DĖL PIRKIMO DOKUMENTŲ PAAIŠKINIMO IR PATIKSLINIMO_1

Akcinė bendrovė „Via Lietuva“ (toliau – perkančioji organizacija) vykdo viešojo pirkimo „Magistralinio kelio A13 Klaipėda–Liepoja* 10,809 km viaduko paprastojo remonto aprašo parengimas ir darbų atlikimas“ (Pirkimo ID 5920086), atliekamo atviro konkurso būdu, procedūras ir, atsakydama į tiekėjų klausimus*, teikia pirkimo dokumentų paaiškinimus/patikslinimus.

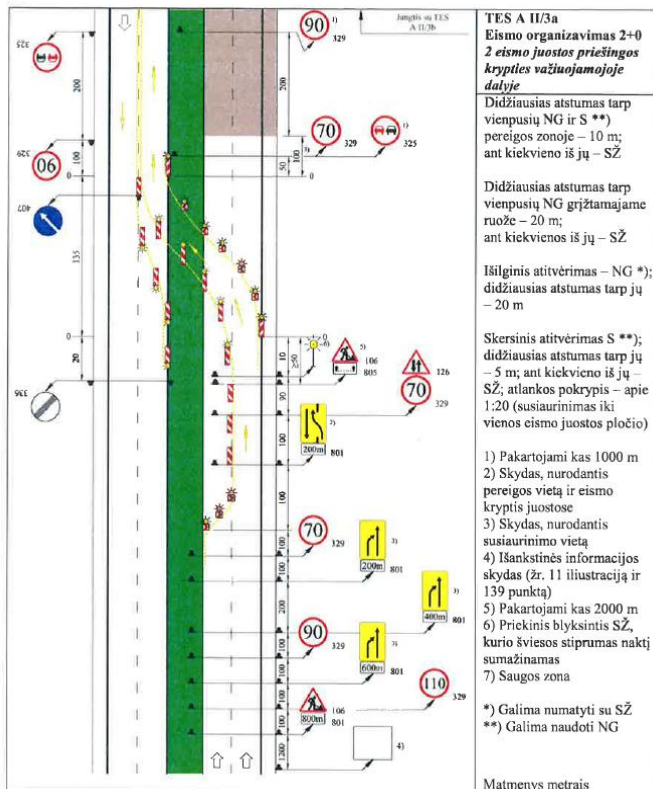
Techninės specifikacijos (techninė užduotis) 4.3.7. papunktyje yra nurodyta nuvalyti rūdis, padengti apsauginėmis dangomis ir perdažyti kairės pusės viaduko metalines sijas. Prašome patvirtinti, jog visos lokals korozijos židinių vietos turės būti padengiamos dažų sistema atsparia C5 koroziskumo kategorijai ir būti H ilgaamžiškumo klasės, o visi kiti korozijos nepažeisti metalinių sijų paviršiai uždažomi vienu viršutiniu dažų sluoksniu.

Tiekėjai turi įsivertinti antikorozinę dangą, kuri atitinką C(H) klasę. Visi kiti paviršiai perdažomi vienu sluoksniu.

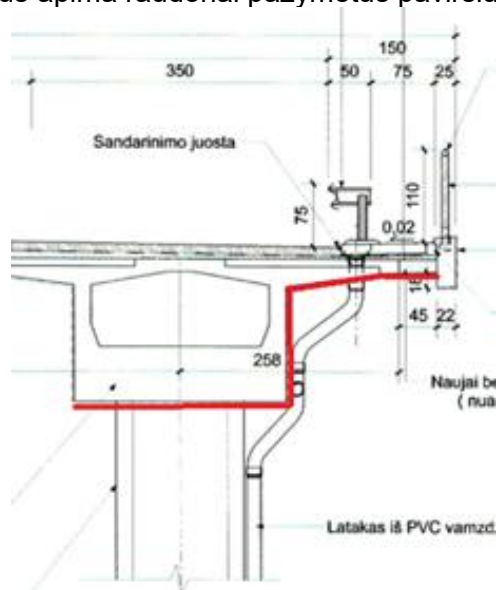
Techninės specifikacijos (techninė užduotis) 4.3.7. papunktyje yra nurodyta padengti apsauginėmis dangomis dešinės pusės viaduko kraštinių sijų fasadinius paviršius. Prašome patikslinti ar fasadinis paviršius apima raudonai pažymėtus paviršius.

Taip. Fasadinius paviršius apima raudonai pažymėti paviršiai.
